ZMĚNOVÝ LIST pro změny dle § 222 odst. 4 ZZVZ		
	Název stavby:	Rekonstrukce západního vstupního prostranství do areálu Kamencového jezera z ulice Přemyslova a městské pláže, ev.č. d202200327	
	Číslo Změnového listu:	ZL 43	
	Číslo SO/PS:	SO 05	
Název stavebního objektu/provozního souboru:	VEŘEJNÉ OSVĚTLENÍ		
Objednatel:	STATUTÁRNÍ MĚSTO CHOMUTOV	Zhotovitel:	Společnost Kamencové jezero – Přemyslova
Předmět změny:	Sloup pro kamery		
Iniciátor změny:	Zhotovitel/Objednatel		
Popis změny: (popis předmětu změny, specifikace, zda jde o změny položek, kvality, rozměrů, termínů či dodatečné/neprovedené práce a zdůvodnění pro zařazení do patřičného odstavce § 222 nebo § 100)	Zdůvodnění změny: V ZDS nebylo řešeno osazení sloupu pro kamery, se kterými nebylo původně vůbec v projektu uvažováno. Na základě požadavku provozovatele Objednatel odsouhlasil osazení stožáru pro kamery na městské pláži. Sloup je použitý ze zdemontovaného stávajícího VO. Nové řešení : Na městské pláži se osadil sloup pro kamery dle požadavku provozu. Použil se sloup ze zdemontovaného VO. Zdůvodnění pro zařazení změny : Z hlediska rozsahu, významu, důvodu vzniku změny a způsobu její administrace lze změnu hodnotit jako zm

← SLOUP PRO
KAMERY

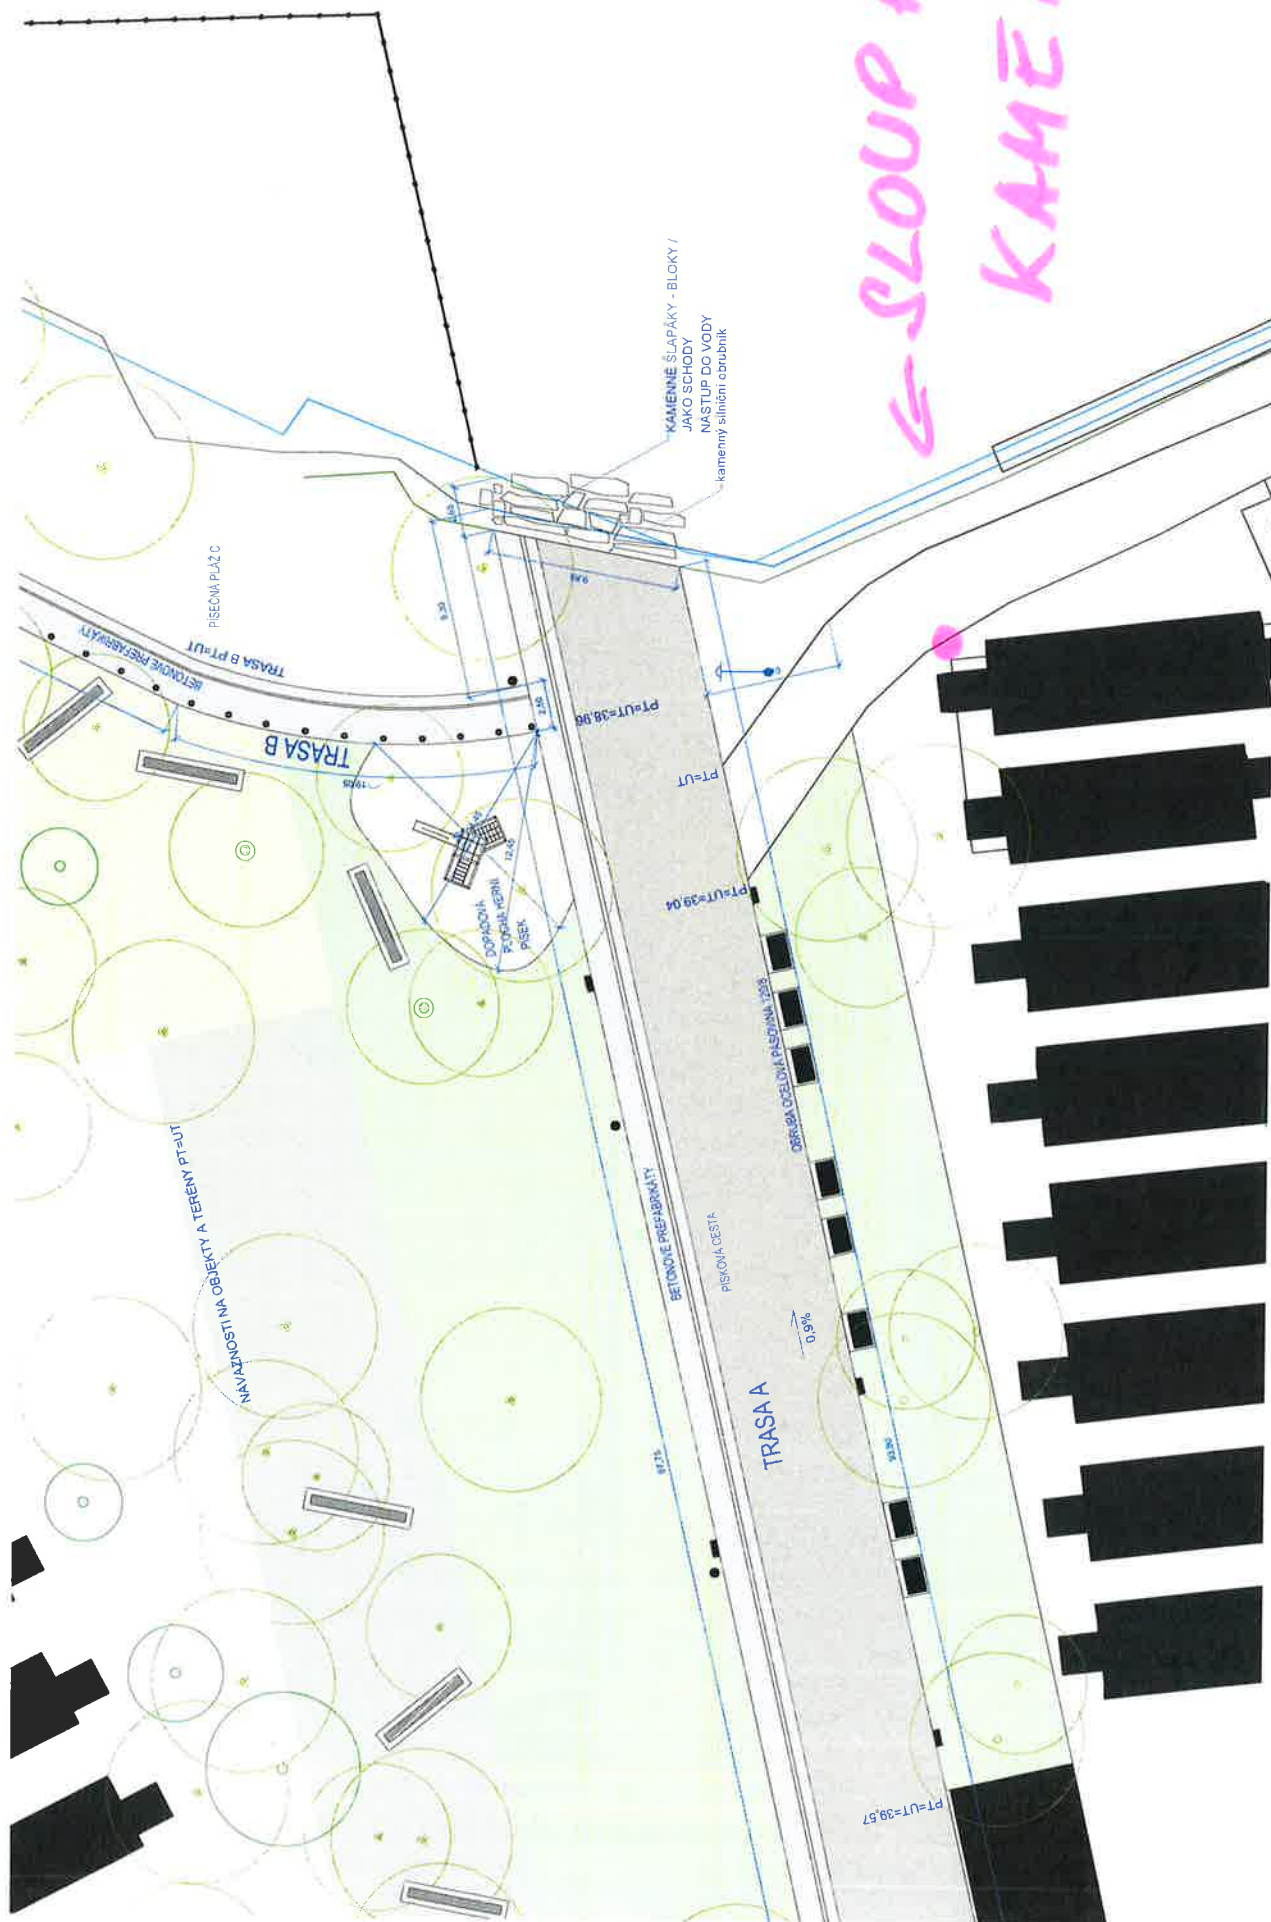
Na základě vzájemně uzavřené Smlouvy o dílo, č. d202200327 na akci Rekonstrukce západního vstupního prostranství do areálu Kamencového jezera z ulice Přemyslova a městské pláže, dle Smluvních podmínek, čl. 12.1, oznamuje Zhotovitel Variaci č.43, která se týká osazení stožáru pro kamery na městské pláži.

Na základě požadavku provozovatele Objednatel odsouhlasil osazení stožáru pro kamery na městské pláži. Sloup je stávající, zdemontovaný.

Na městské pláži se osadí stožár pro umístění kamer.

Na základě výše uvedeného Vám tímto vydávám pokyn podle Pod-čl. 12.1 OP/ZP k provedení Variace č. 43, spočívající v osazení stožáru pro kamery na městské pláži.
